改善箇所説明図

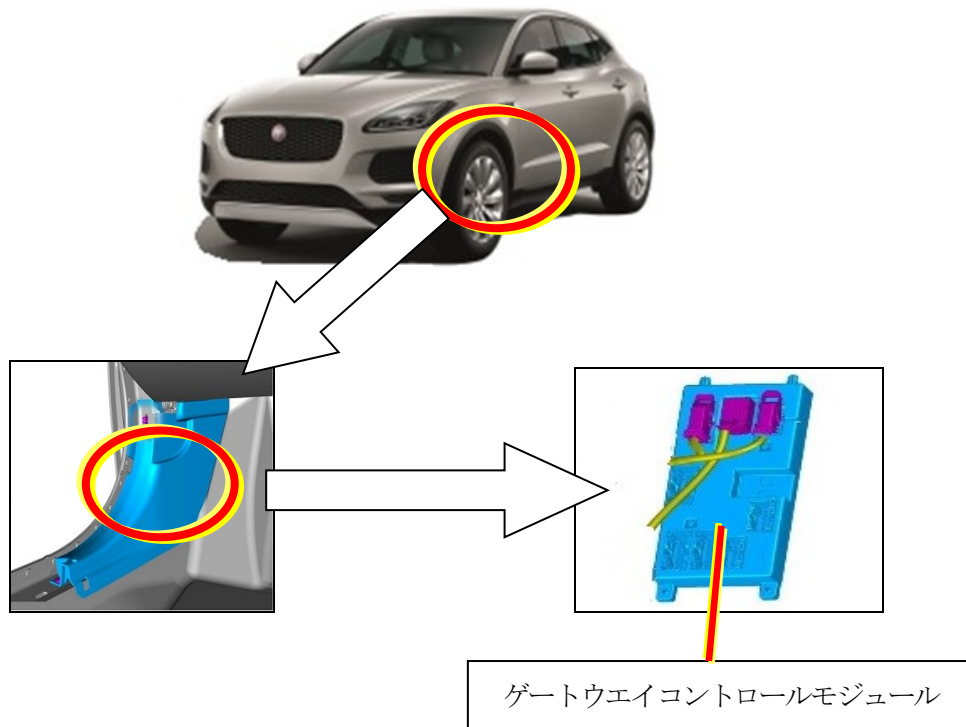
基準不適合発生箇所

ゲートウェイコントロールモジュールのプログラムが不適切なため、加速騒音の数値が保安基準第30条(騒音防止装置)の基準に適合しなくなるおそれがある。

全車両、ゲートウェイコントロールモジュールのプログラムを更新する。

識別：運転席ドアのボディ側下部、ドアヒンジボルトに銀ペイントを塗布する。
